Plan Local d'Urbanisme

Commune de **CHORGES**

Modification n°3 du PLU

Modification n°3

➔ **Réduction de l'emplacement réservé n°35 (ER35) Les Bertrands**

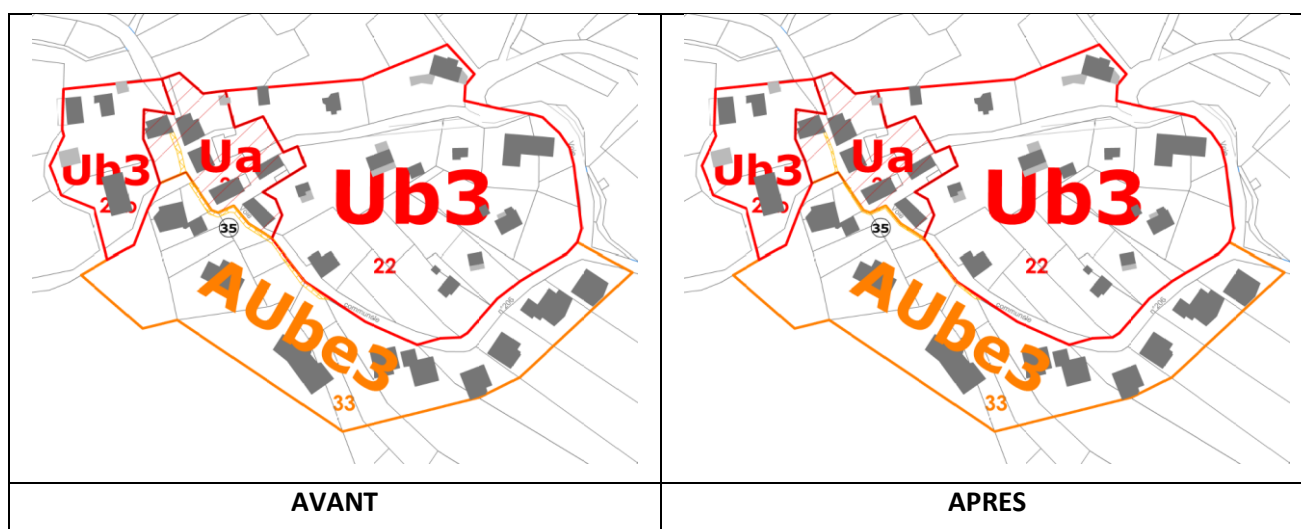
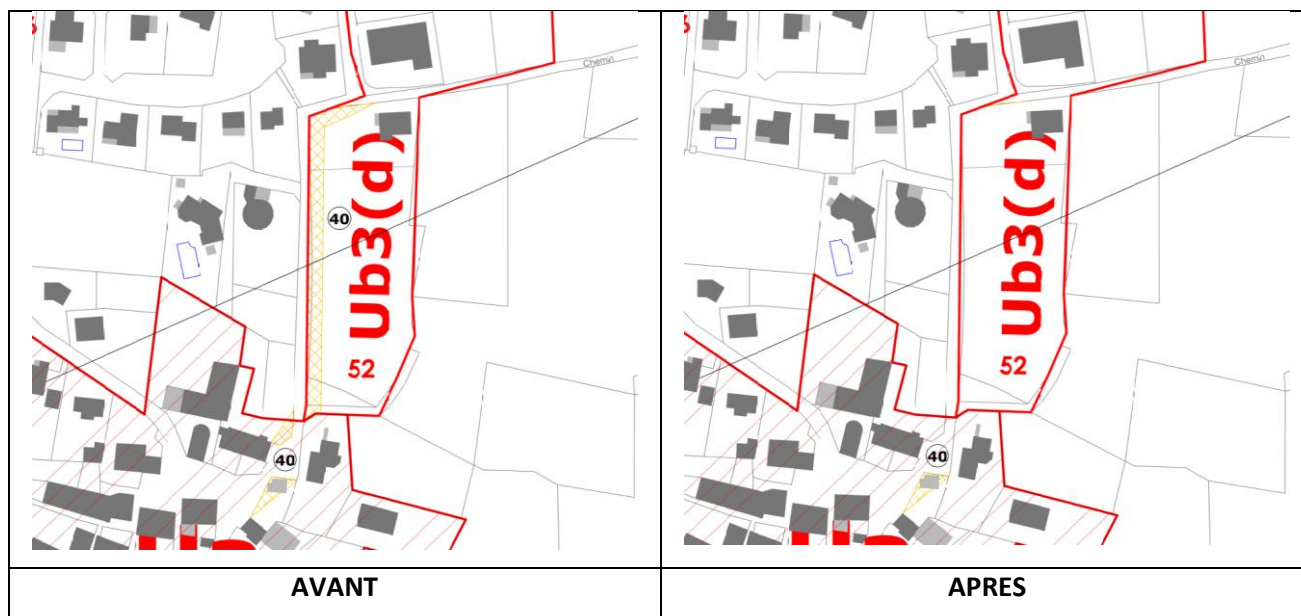
A la suite de l'enquête publique, et après vérification de la commune sur le terrain, il est convenu que la largeur uniforme de 2 mètres semble être trop importante pour cet emplacement réservé. Il convient effectivement de réduire cette largeur à 1 mètre (projet de passage des réseaux notamment).

L'emplacement réservé n°35 a effectivement été réduit à 1 mètre de largeur.

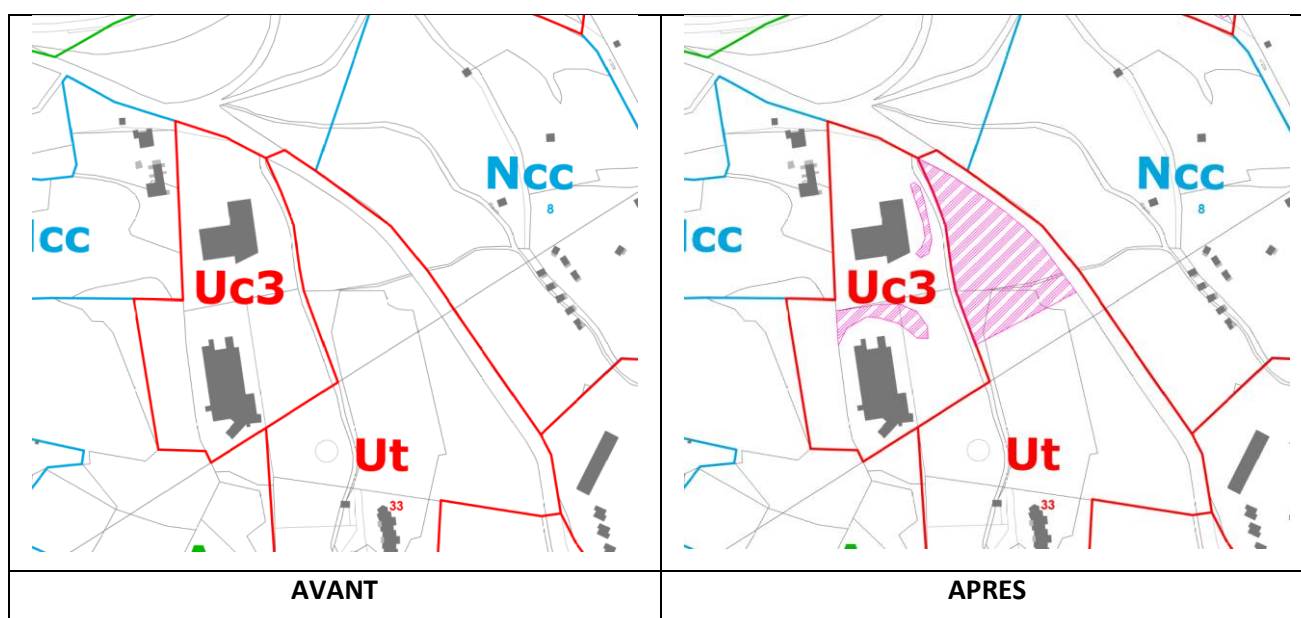
L'Etat, dans son avis daté du 3 Octobre 2023, a émis quelques préconisations afin d'assurer au mieux l'intégration paysagère du projet dans la zone Uc3 dont l'instauration d'une servitude d'urbanisme de type L 151-23 (préconisation n°8) afin de protéger les massifs boisés et de répondre logiquement aux indications déjà apportées au règlement écrit de la zone Uc et du secteur Uc3.

La servitude L 151-23 a donc été rajoutée sur les documents graphiques.

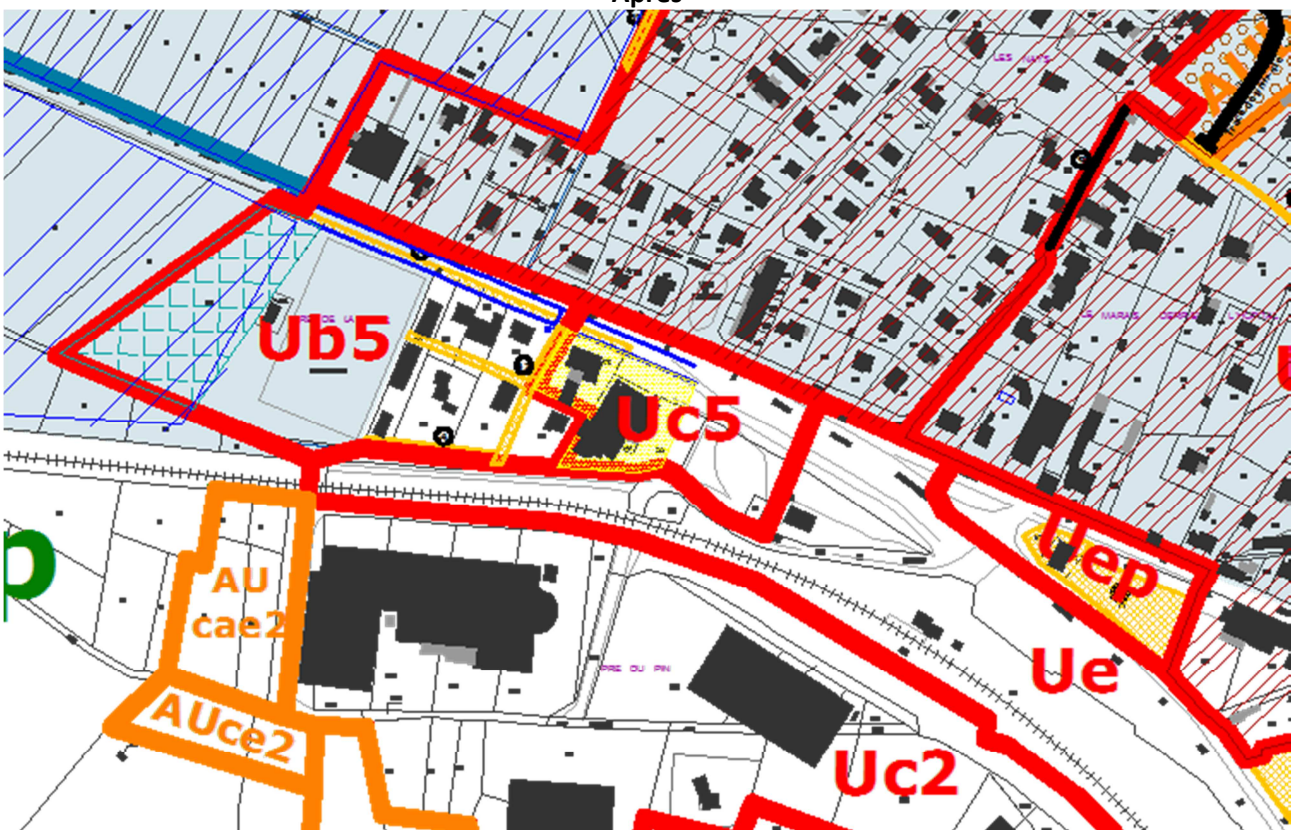
- ✓ Instauration d'un emplacement réservé sur les parties privées ou propriétés de l'Etat (**ER 66**)
- ✓ Instauration d'un emplacement réservé pour la desserte interne de la zone (**ER 67**)
- ✓ Modification du zonage AUBaz / Ub2 sur les parcelles 88 / 89 / 90 : Inclusions des parcelles dans le Ub2
- ✓ Modification de zonage entre AUBaz / Uep et Ue avec création d'une zone Uc5 pour le secteur du supermarché avec délimitation d'une emprise au sol, et Ub5 pour la partie "Entrée de ville" avec instauration de la règle L 123-1-5-III 5° qui permet de *localiser, dans les zones urbaines, les terrains cultivés et les espaces non bâtis nécessaires au maintien des continuités écologiques à protéger et inconstructibles quels que soient les équipements qui, le cas échéant, les desservent,*
- ✓ Diminution de l'emplacement réservé n°4

b. La carrière

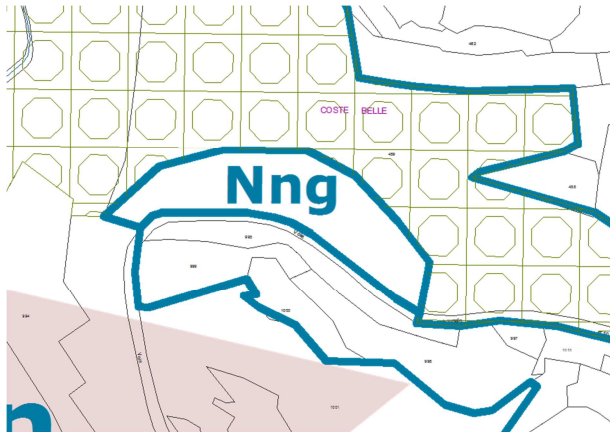
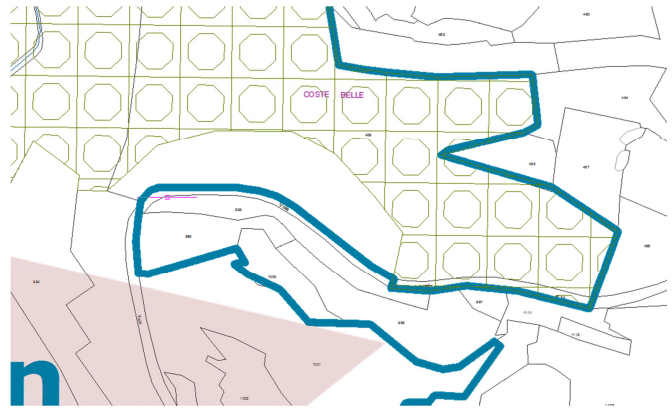
Au moment de l'élaboration du PLU, un secteur de carrière avait été institué à Coste Belle.

Faute d'autorisations, elle est abandonnée.

Ce secteur Nng est supprimé. Il est reclassé en zone Nn.

c. Le karting

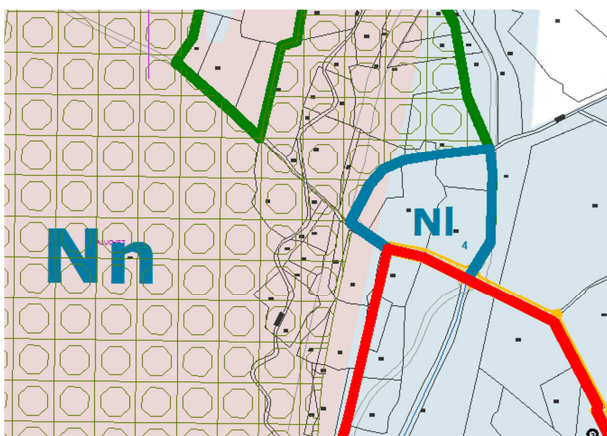
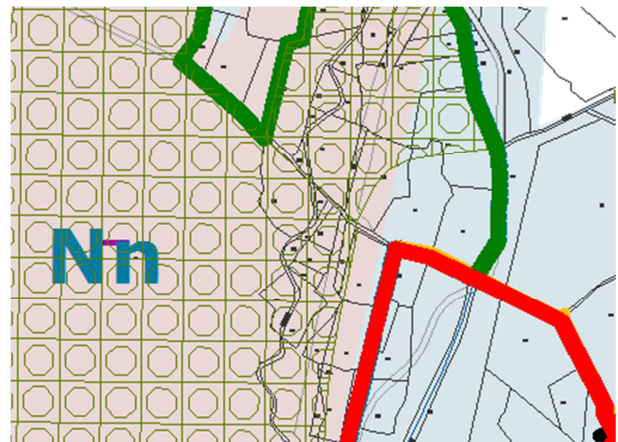
Une zone NI dédiée avait été instituée au Nord de la Grande Ile. Ce projet est abandonné.

Le secteur est reclassé en Nn.

d. La zone AUbae3(3) de la Chaup

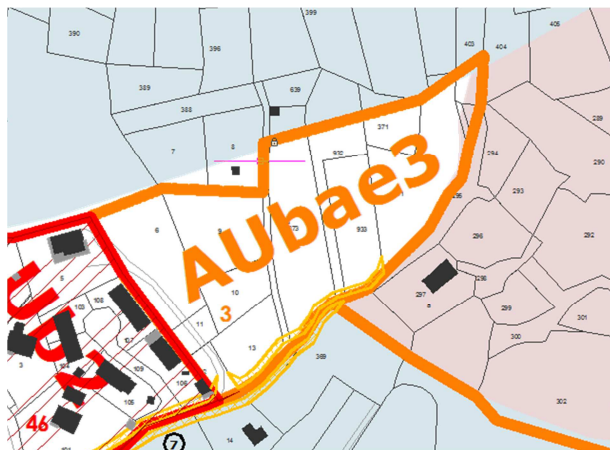
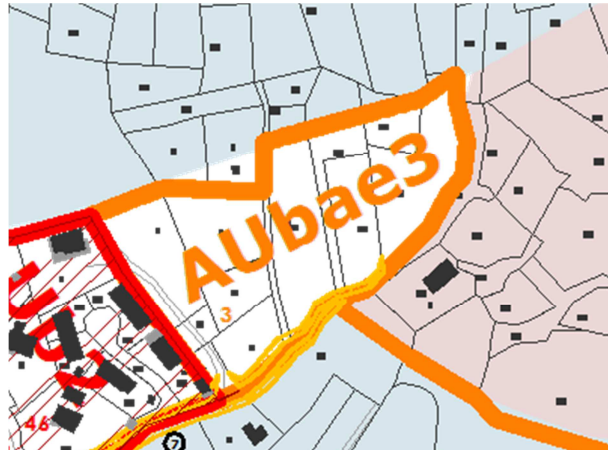
La zone de la Chaup débordait sur une parcelle classée "Rouge" au PPR. Le reliquat de cette parcelle est trop petit pour envisager une construction. De plus, le découpage foncier dans cette pointe n'étant pas favorable, la zone AUbae3(3) est réduite. Le reliquat est reclassé en zone agricole (A).

Vue la faible superficie concernée (300 m²), l'orientation d'aménagement n'est pas modifiée.

e. La zone AUba2(23) de Moulin la Butte

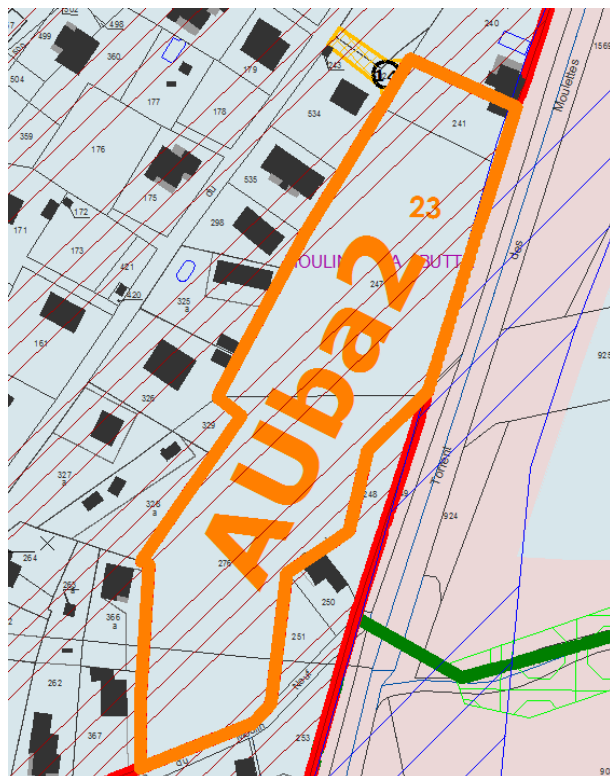
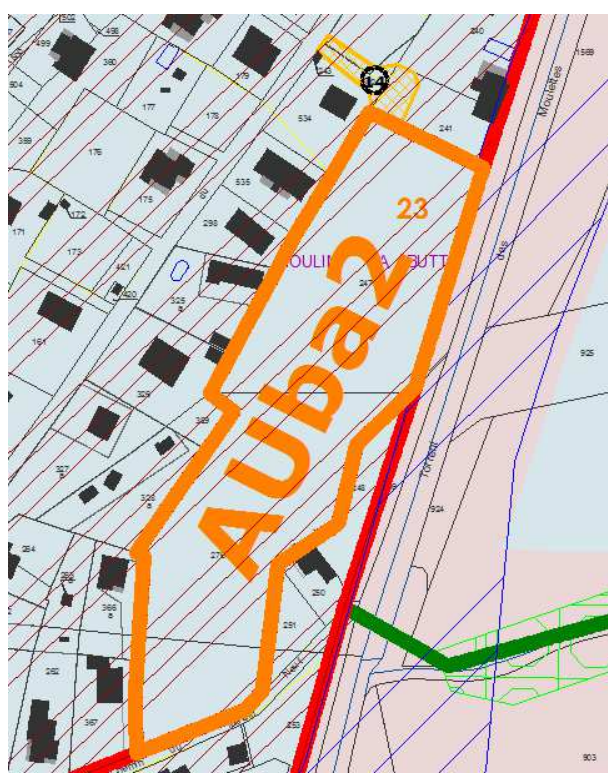
La zone AUba2(23) incluait une parcelle faisant partie de l'unité foncière déjà construite et classée en Ub. Cette parcelle qui ne participera pas à l'aménagement de la zone est donc retirée et reclassée en Ub. Par ailleurs, l'emplacement réservé n°14 est agrandi pour permettre la desserte du secteur AUba2(23).

L'orientation d'aménagement n'est donc pas modifiée.
